Gorzów Wlkp., 31.03.2017 r.

WAD-VI.271.28.2016.KP

Dotyczy: przetargu na „Modernizację wschodniego wylotu DK NR 22 na odcinku od ronda Sybiraków do granic miasta”

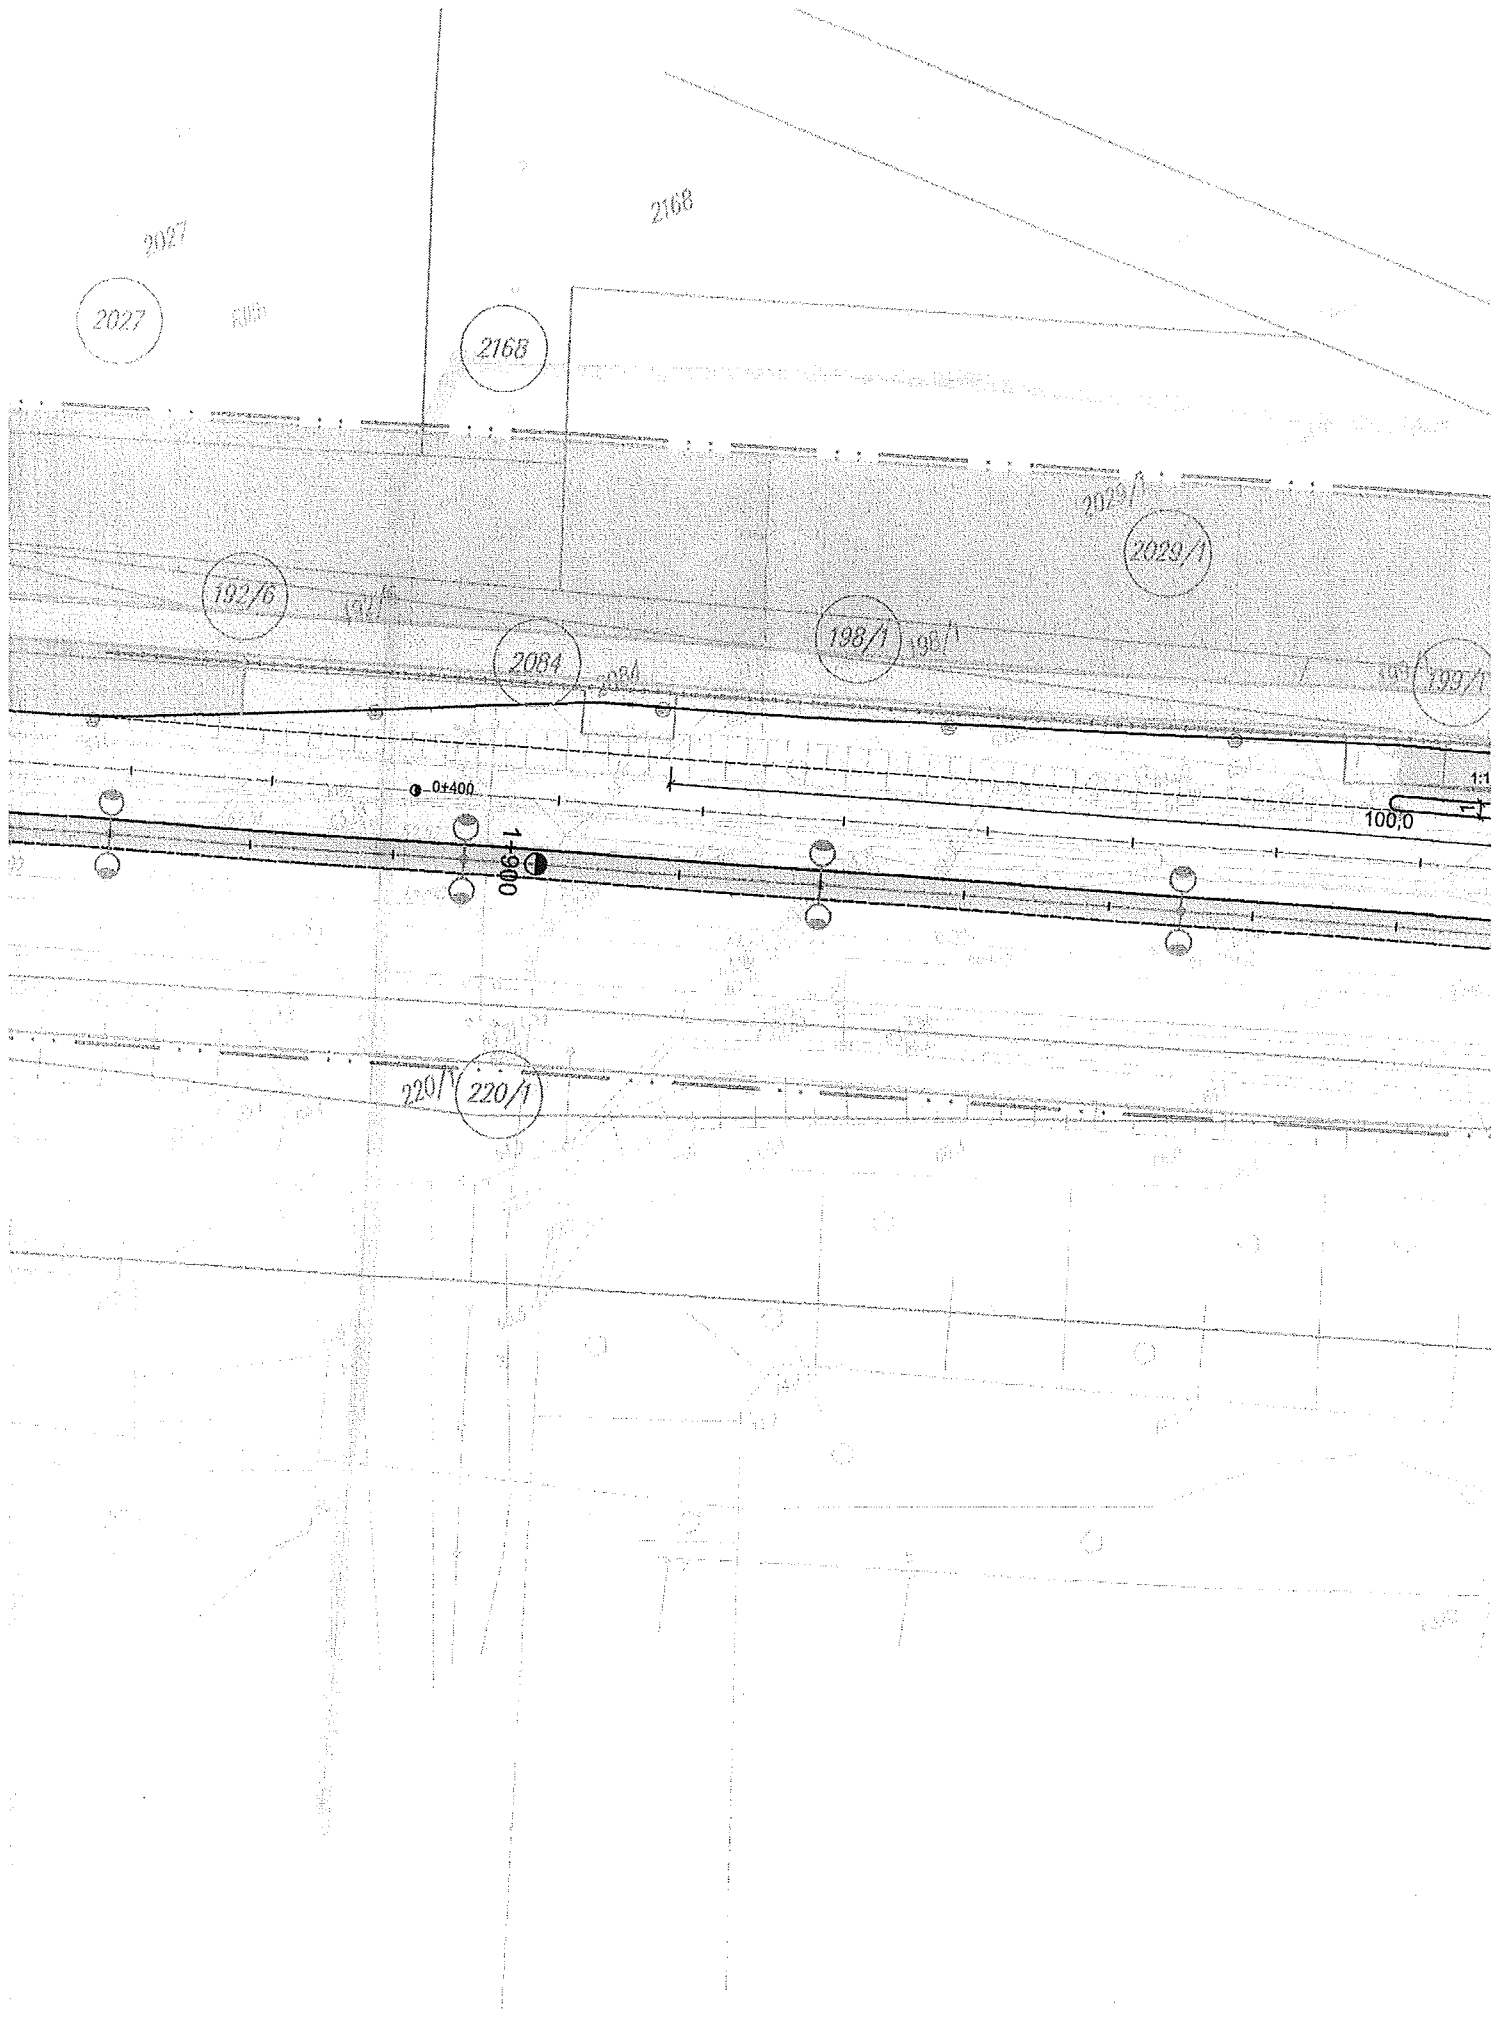
Jednocześnie informujemy, że projektowana modernizacja wschodniego wylotu drogi DK 22 w Gorzowie Wlkp. od ronda Sybiraków do granic miasta, tworzy dwie kolizje z istniejącym gazociągiem wysokiego ciśnienia DN 250 relacji Barnówko – EC Gorzów, MOP 6,3 MPa, rok budowy 1998.

Miejsca skrzyżowania zaznaczono na załączonych planach sytuacyjnych: rys 2.1 i rys. 2.4.

4. Odległość pozioma końca rury ochronnej na gazociągu DN 250, w miejscu kolizji z modernizowaną drogą, mierzona prostopadle do osi drogi, dla dróg krajowych powinna wynosić **co najmniej 15 m** od zewnętrznej krawędzi jezdni.

5. Odległość pionowa mierzona od zewnętrznej powierzchni rury osłonowej do powierzchni jezdni powinna wynosić co najmniej 1,2 m, przy czym nie mniej niż 0,5 m od spodu konstrukcji nawierzchni.

6. Odległość pionowa mierzona od zewnętrznej powierzchni rury osłonowej do rzędnej dna rowu przydrożnego powinna wynosić co najmniej 0,5 m,
7. Wolna przestrzeń pomiędzy gazociągiem, a rurą ochronną powinna być zabezpieczona przed przedostawaniem się do jej wnętrza wody lub zanieczyszczeń oraz powinna być połączona z kolumną wydmuchową.
